- Nabovarsel er sendt ut for sent ihht brev fra kommunen skulle prosjektet vert ferdig varslet og kommentarer innsendt kommunen den 15.01.2023 Nabovarsel ble sendt ut den 24.01.2023 .
- Karmøy Kommune praktiserer tidsfrister ihht forvaltningsloven, og var i denne saken tidlig klar på at tidsfrister skulle overholdes. Jeg kan ikke se noen grunn til at denne tidsfristen ikke skulle gjelde ansvarlig søker.
- Søknad må derfor avvises av Kommunen. Det oppsatte ulovlig monterte prosess anlegget fjernes så snart som mulig.

- Dispensasjonssøknad :
Bygget er satt på det høyeste punktet på fabrikk , det er helt unaturlig i forhold til nærliggende fabrikk bygninger at dette skal settes på den toppen. Skal der bygges noe må det settes på høyde med nabo bygget som i utgangspunktet er gravet ned til lovlig høyde. Og er fabrikkens nivå. (Fabrikk bygningen er nå påbygget med ett ulovlig høyt bygg)
Sokkel høyde blir da på høyde med nabo bygget, det vil ikke komme over regulert høyde , og det vil ikke ta mere plass. Det finnes ikke ett argument for ikke å senke terrenget på dette området hvis det skal benyttes til noe, foruten kostnad relatert til grunnarbeider.
Det er ikke rett at naboene og nærmi

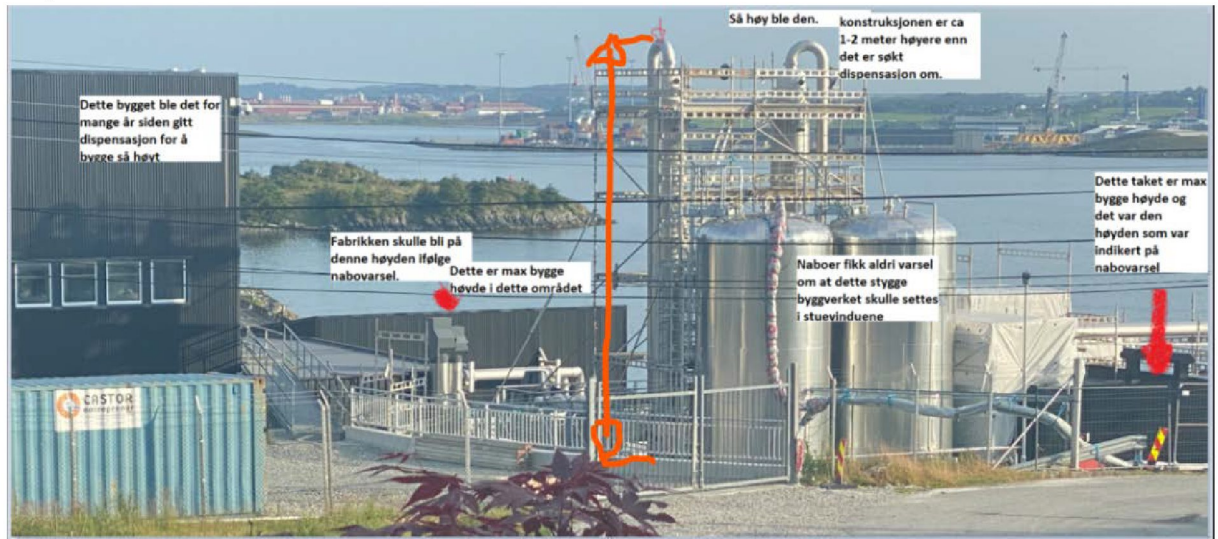
Bildet viser helt klart det er plass til ett lut anlegg der det gamle sto av samme størrelse, det at fabrikken ønsker å bygge ett mange ganger større anlegg og refererer til tank forskriften som argument for plass problem faller på sin egen urimelighet.

D2 Viser området dere må utbedre ihht reguleringsplan, og kotehøydene fundament må senkes til:

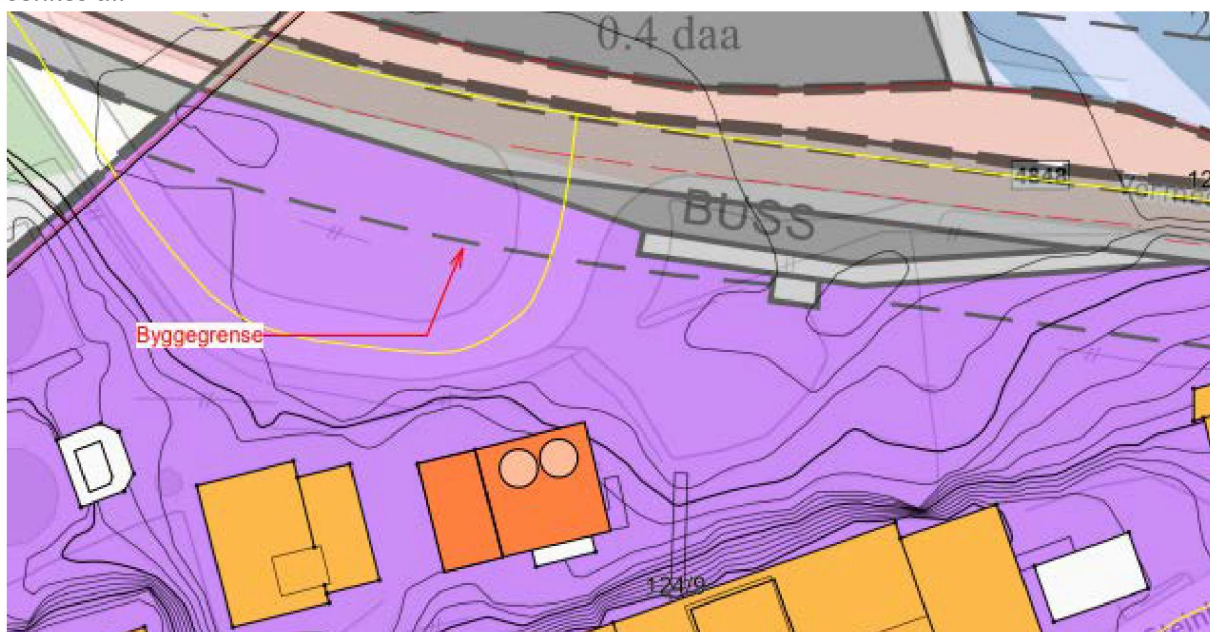
Foto vedlagt viser prosess anlegg der fundament bør senkes ca 12meter til lovlig høyde. Bygget til venstre er satt opp på ulovlig høyde og samsvarer ikke med reguleringsplan, og er i dag kilde til mye unødvendig støy. Bildet er misvisende for bygget ved siden av er satt opp på dispensasjon, her fremstår det som det er normalt å bygge på den høyden. Begge disse byggene er bygget langt over regulert høyde.
